Objet : Avis du SMBVB sur la demande de permis de construire n☐PC 092007 21 A 0039 relative au projet d'aménagement du lot ☐Campus tertiaire ☐lot C1 et voie B3 du projet ☐Colline des Mathurins ☐situ☐☐ Bagneux (92).

Rf☐ : 01-2022-005

Annexe I : Plan masse de répartition des différentes surfaces du lot (PC4-A3 p.10)

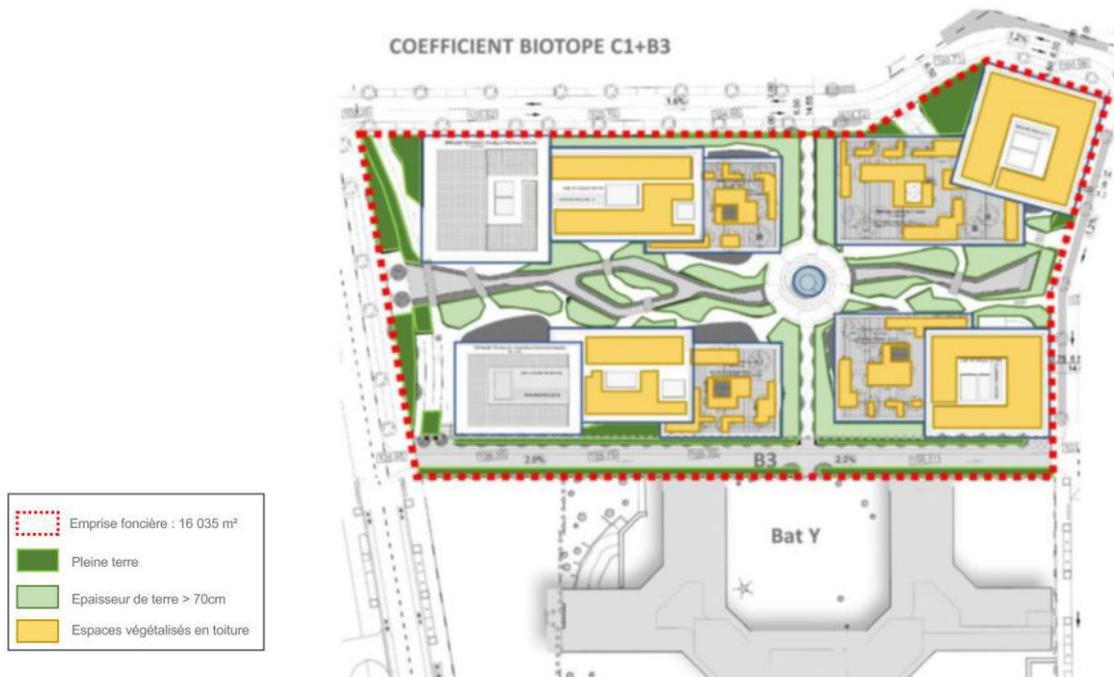
Comme vu en introduction, 4.023 m² de surfaces végétalisées seront mises en contribution parmi lesquelles (Cf. Annexe 1) :

- 1.358 m² de toitures végétalisées sur les 4 bâtiments avec une hauteur de substrat supérieure à 30 cm,
- 1.142 m² d'espaces verts de pleine terre dont des noues,
- 1.523 m² d'espaces verts sur dalle avec hauteur de substrat supérieure à 70 cm.

La gestion des eaux pluviales du projet se base sur le principe d'infiltration évapotranspiration des eaux pluviales au sein des différents espaces verts et de récupération de l'eau de pluie des toitures et terrasses végétalisées et eaux grises des bâtiments pour réutilisation (recyclage pour sanitaire, alimentation du circuit de fontainerie de la rivière, arrosage des espaces verts) via stockage en bassin de rétention enterré (Pièce 11.1.1 p. 99 et Cf Annexe 2). Hormis ce schéma de principe, il n'a pas été retrouvé d'éléments techniques sur la conception des différents ouvrages de gestion des eaux pluviales du projet (exutoires, pluies de projet, surfaces productrices de ruissellement, dimensionnement des ouvrages d'infiltration – stockage,

fonctionnement des ouvrages pour les différents niveaux de services, cheminement des eaux pluviales, etc.).
Ces informations mériteraient d'être complétées afin de permettre au SMBVB de réaliser une analyse complète du projet et de vérifier sa compatibilité avec le SAGE Bivre.

Toutefois en l'absence d'informations complètes sur la gestion des eaux pluviales du projet, le SMBVB ne peut se prononcer sur la compatibilité du lot avec le SAGE Bivre, en particulier sur l'atteinte de l'objectif de « zéro rejet ». Par conséquent, le SMBVB n'émet pas d'avis sur le dossier de demande de permis de construire présent dans l'attente d'une notice hydraulique comportant les éléments suivants :

- Plan masse identifiant les ouvrages de gestion à la source des eaux pluviales,
- Synoptique du parcours de l'eau à l'échelle du projet,
- Descriptif de la gestion des eaux pluviales pour les différents niveaux de pluies (pluies courantes, pluie décennale, pluies exceptionnelles),
- Caractéristiques des ouvrages (profondeur, surface, trop-plein ou surverse),
- Notes de calculs pour le dimensionnement des ouvrages pour les pluies courantes (lame d'eau de 8 mm en 24h et pour la décennale (lame d'eau de 44 mm en 4h) et plan masse des bassins versants – coefficients de Montana du département des Hauts -de-Seine à retrouver ci-dessous.
